# **Stellungnahme**

## **Gigafactory Berlin**

### **Tesla Manufacturing Brandenburg SE**

Bundesverband Bürgerinitiativen Umweltschutz e.V.

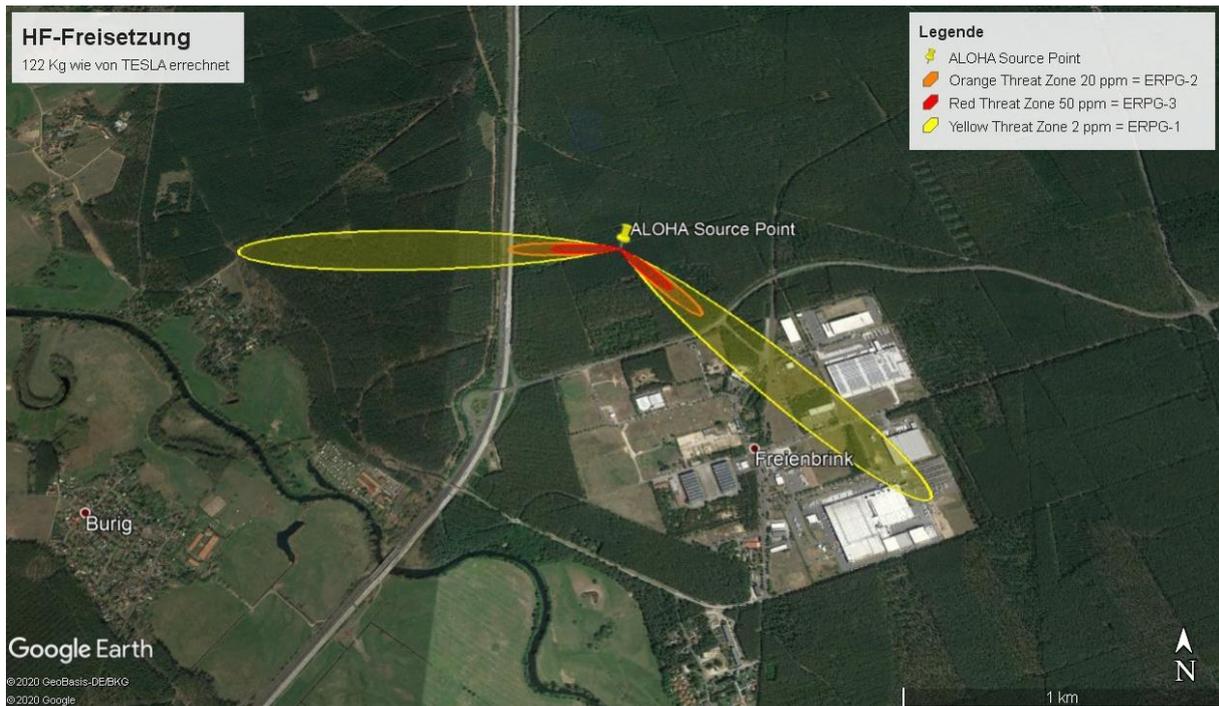
Bereits unmittelbar unter der Flüssigkeitsoberfläche ergibt sich somit eine rechnerische Austrittsgeschwindigkeit von 32,7 m/s. Zusammen mit einer Leckfläche DN36 = 1018 mm<sup>2</sup> und einem Austrittsbeiwert von 0,65 zur Berücksichtigung realer Abweichungen folgt damit eine Freisetzungsrate von 21,6 L/s bzw. 23,8 Kg/s.

Nimmt man auch hier wie seitens der Antragstellerin eine Verbrennung des freigesetzten Kältemittels an, so entstehen mit einem Umsetzungsfaktor von 0,702 Kg Fluorwasserstoff pro Kg Kältemittel 16,7 Kg Fluorwasserstoff aus der sekundlichen Freisetzung. Über die Betrachtungsdauer von 10 Minuten = 600 Sekunden folgt damit die Freisetzung von 10.020 Kg Fluorwasserstoff.

Dieses Ergebnis übertrifft mit knapp zwei Größenordnungen bei weitem die in der Abstandsbetrachtung herangezogene Menge von 122 Kg Fluorwasserstoff. Auch eine Alternative Berechnung mit 804 mm<sup>2</sup> Leckfläche ergibt noch ca. 7,9 t HF-Freisetzung.

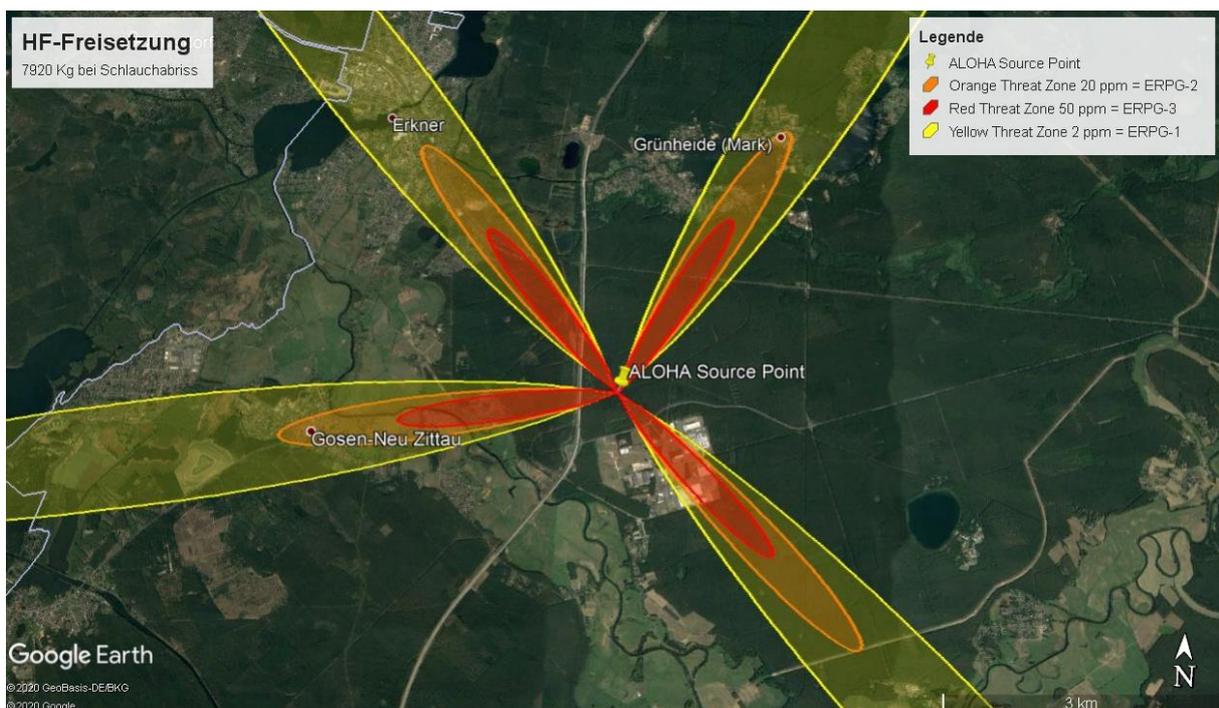
Bereits für die von Tesla angenommene Freisetzung von 122 Kg wird der ERPG 2-Wert an der Autobahn erreicht. Diese ist als „Major Transport Route“ zweifelsfrei als Schutzgut anzusehen.

Red: 273 meters --- (50 ppm = ERPG-3)  
 Orange: 438 meters --- (20 ppm = ERPG-2)  
 Yellow: 1.5 kilometers --- (2 ppm = ERPG-1)

Tesla: 135m  
 Tesla: 236m  
 Tesla: 950m

Bereits diese Ergebnisse weisen rund doppelt so große Abstände auf, wie von Tesla ermittelt. Legt man hingegen die Ausflussrechnung für das flüssige Kältemittel statt gasförmigem Propan zu Grunde, so erhält man noch weitaus größere Radien, wie nachfolgend dargestellt. Dabei liegen gleich mehrere Ortschaften im gefährdeten Bereich.
